锡地铁函〔2022〕48号

关于东翔路与规划道路交叉口西北侧地块 出让地铁保护意见的函

东翔路、规划道路交叉口西北侧地块与规划轨道交通关系图

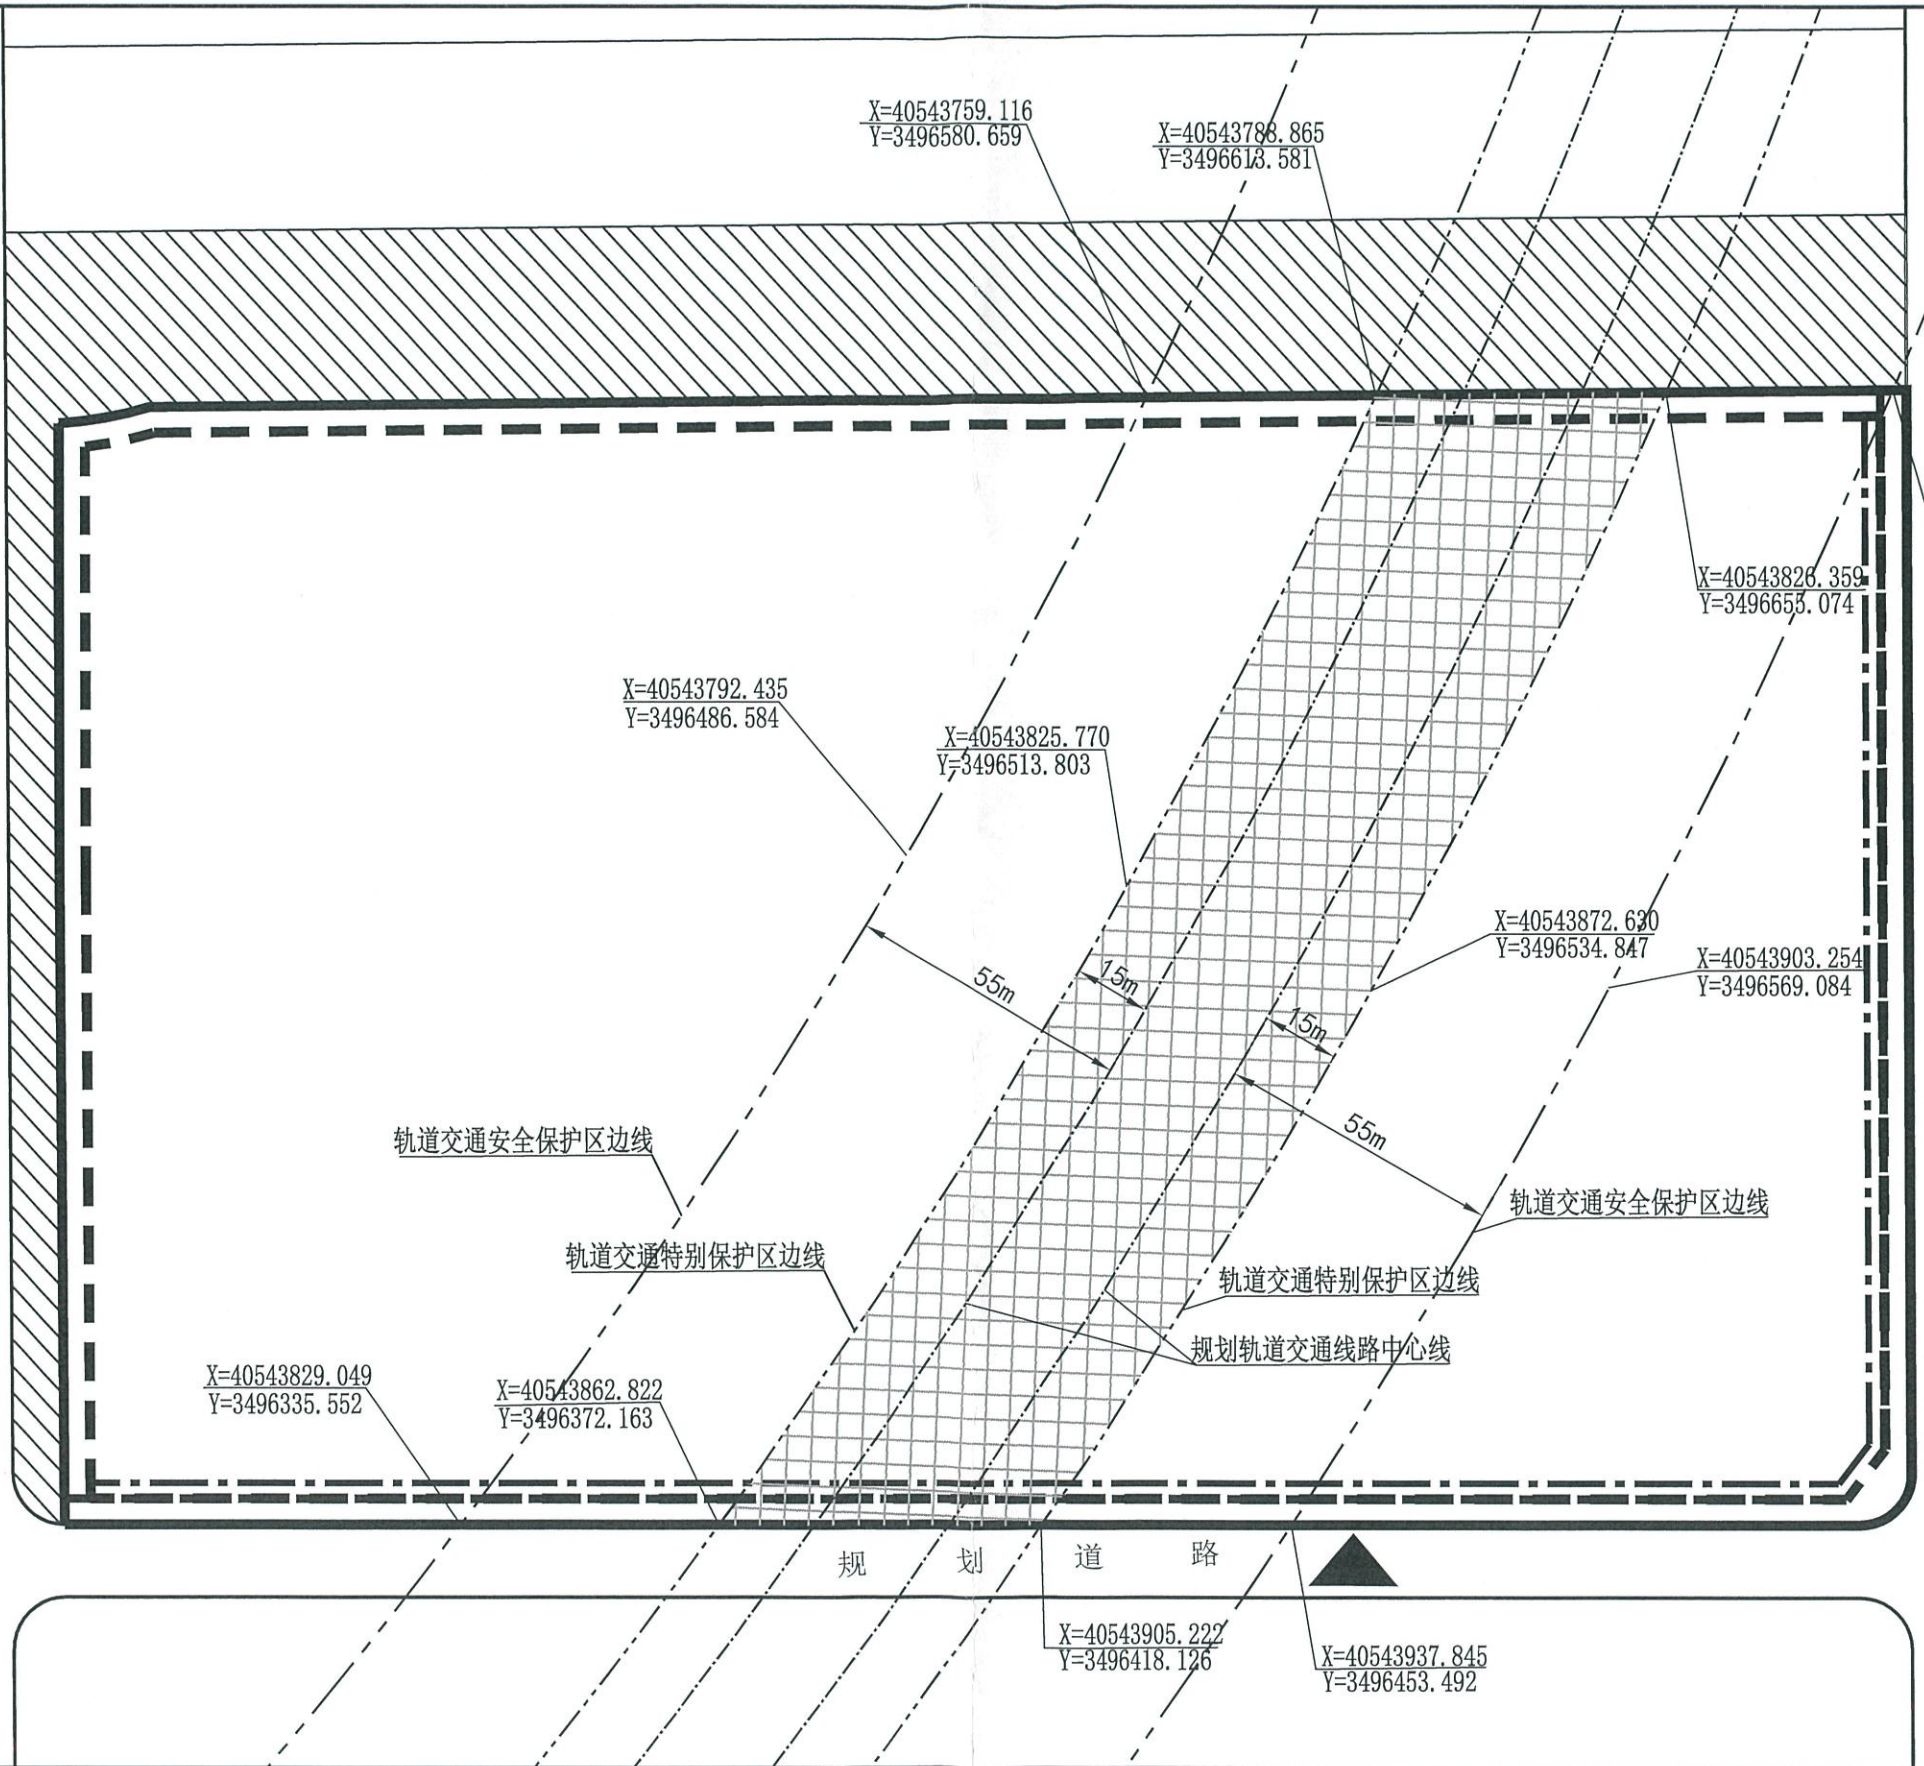
东翔路与规划道路交叉口西北侧地块（以下简称“该地块”）位于规划轨道线路的安全保护区及特别保护区内。该地块可建设用地范围线内涉及地铁特别保护区的，我公司已在附图中采用网格进行标识。

根据《无锡市轨道交通条例》关于安全保护区的管理规定，地块开发建设单位应当事先书面征求地铁集团的意见；地块内实施方案（包括围墙、出入口、管线等附属设施）与地铁设施之间应满足结构安全退距、消防、环评等技术要求；在特别保护区内除《无锡市轨道交通条例》第二十六条规定允许的建设活动

外，不得进行其他建设活动；地块开发建设单位应当分析、论证施工活动对轨道交通设施的影响，制定轨道交通设施安全保护区方案，并经地铁集团同意后，按照方案进行施工。

可建设用地范围内规划轨道交通特别保护区
